Vec: Výzva na doplnenie zámeru Agroturistický areál
OU-PE-OSZP-2021/000066-024

Na základe výzvy o doplnenie zámeru Agroturistický areál prikladáme k špecifickým bodom príslušnú odpoveď a doplňujúce informácie.

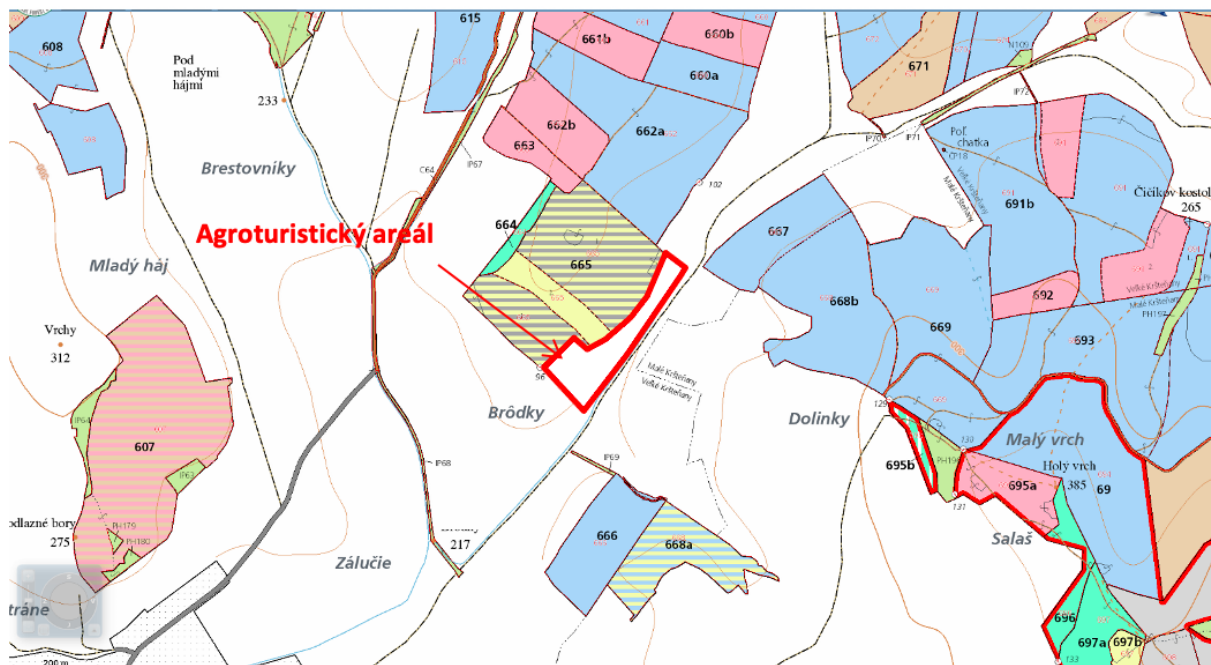
5. Na Okresnom úrade Partizánske, odbore starostlivosti o životné prostredie prebieha schvaľovanie Regionálneho územného systému ekologickej stability pre okres Partizánske. Predmetný dokument je zverejnený na webových stránkach Okresného úradu Partizánske. V zmysle návrhu uvedeného dokumentu je predmetná lokalita zaradená čiastočne do regionálneho biokoridoru RBk1 Malé Kršteňany – Veľké Uherce. Medzi činnosti, ktoré predstavujú ohrozenie predmetného biokoridoru sú zaradené činnosti – výstavba väčších urbanizovaných komplexov ako priemyselné areály, rekreačná infraštruktúra, bytová zástavba (individuálna, hromadná); veľkoplošné oplotenie poľnohospodárskych kultúr a trvalých trávnych porastov. Pre uvedený biokoridor sú navrhnuté ekostabilizačné a manažmentové opatrenia – neurbanizovať plochy biokoridoru a jeho bezprostrednú blízkosť, vylúčiť akékoľvek trvalé a nepriechodné oplotenie pozemkov v biokoridore, zachovať alebo obnoviť krajinnú štruktúru s vysokým podielom heterogénnych prvkov ŠKŠ, minimalizovať svetelné znečistenie priestoru biokoridoru. V zmysle uvedeného dokumentu by realizáciou zámeru navrhovanej činnosti mohlo dôjsť k ohrozeniu navrhovaného biokoridoru.

Odpoveď – Popis biotickej časti je uvedený v kapitole III.1.6, vrátane širšieho územia. Posudzovaná činnosť je navrhovaná do extravilánu obce Veľké Kršteňany. Lokalita zo severu hraničí s lesnými pozemkami, ktoré patria do lesného hospodárskeho celku Vestenice. Pre zdokumentovanie dokladáme výrez z porastovej mapy. Územie plánovanej výstavby však nespadá do žiadneho biotopového celku.

Časť posudzovanej lokality je situovaná v okrajovej časti navrhovaného biokoridoru. Okrem objektov rodinných domov a minifarmy ostatné objekty nebudú oplotené a teda nebudú v rámci navrhovanej činnosti brániť v migrácii živočíchov. Pri oplotených objektoch sa primárne navrhujú živé ploty, ploty z vinice a lesnícke pletivo s využitím agátových kolov. Z popisu navrhovanej činnosti je zrejmé, že sa jedná o rekreačnú aktivitu s lokálnym významom, ktorej ambíciou nie je masový pohyb návštevníkov ale opačne, prírodný turizmus v rekreačnom území ktorý je v lokalite žiadaný. Mapovanie biotopov v dotknutom území je možné vykonávať objektívne v čase vegetačného obdobia.

Na základe konzultácii so Slovenskou Agentúrou Životného prostredia (SAZP) a CHKO Ponitrie, sú aktuálne mapy biokoridorov aktualizované po viac ako 20 rokoch a aktuálne schvalované. Na základe týchto informácií by územie s výstavbou nemalo zasahovať do biotopu ani biokoridoru. Menšia časť pozemku, na ktorej však nie je plánovaná žiadna výstavba ani oplotenie, čiastočne zasahuje do biokoridoru. Z dôvodu rešpektovania biokoridorov vypúšťame toto územie rovnako ako aj všetku výstavbu v rámci možného biokoridoru.
